1995年2月1日

No.2099

漏電リレー 形ESA-B1シリーズ 生産中止のお知らせ

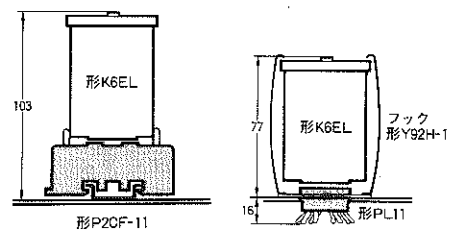
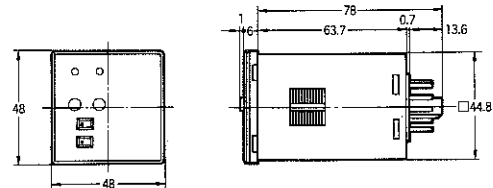
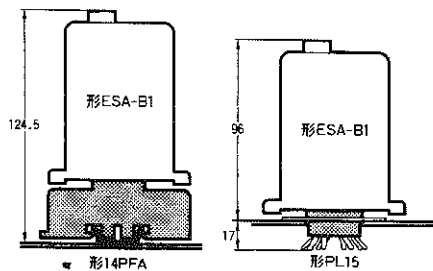
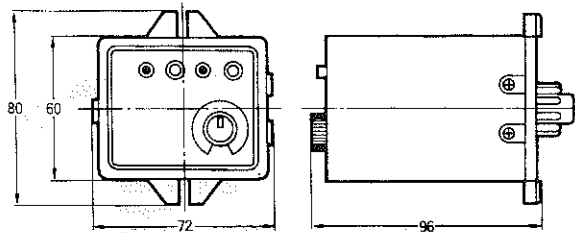
推奨代替商品	本体の色	外形寸法	配線/接続	取付寸法	定格/性能	動作特性	操作方法
電流整定、時間整定範囲が異なります。 形K6ELはJIS C 8374規格に準拠しています。	形K6ELシリーズ	×	×	×	×	×	◎	◎

生産中止予定商品 形ESA-B1シリーズ	推奨代替商品 形K6ELシリーズ
	形P3G-11使用(端子側より) 形P2CF-11使用(端子側より)

項目	形式	生産中止予定商品 形ESA-B1シリーズ	推奨代替商品 形K6ELシリーズ
電流整定		15mA (10~30mA 可変) 50mA (40~150mA 可変) 200mA (130~500mA 可変)	30mA 固定 100/200mA 切替 200/500mA 切替 500/1000mA 切替
動作時間整定		50ms以下 (固定)	0.1s以下 0.3/0.8s切替 (-Aシリーズ) 0.5s以内 (-R500)
復帰方式		手動復帰	手動復帰 (-R500は自動復帰)

項目	形式	生産中止予定商品 形ESA-B1シリーズ	推奨代替商品 形K6ELシリーズ
接続ソケット		形14PFA 形PL15	形P2CF-11 形P3GA-11 形PL11
フロントカバー		—	形Y92A-48B 形Y92A-48D
